**Relatório de Fiscalização 013/2023**

RELATÓRIO DE FISCALIZAÇÃO TÉCNICA DOS SISTEMAS DE ÁGUA E ESGOTO DO MUNICÍPIO DE
DOIS CÓRREGOS

PRESTADOR: SERVIÇO AUTÔNOMO DE ÁGUA E ESGOTO DE DOIS CÓRREGOS (SAAEDOCO)

**Verificação de Não Conformidades e Acompanhamento do Cumprimento do Compromisso de
Ajustamento de Conduta (CAC)**

Foto 4 - Chegada de água da ETA - Reservatório Filipão Velho

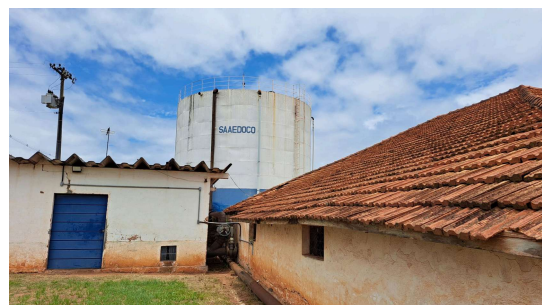
[RES-6.0] Fotos gerais da fiscalização - Reservatório SIM
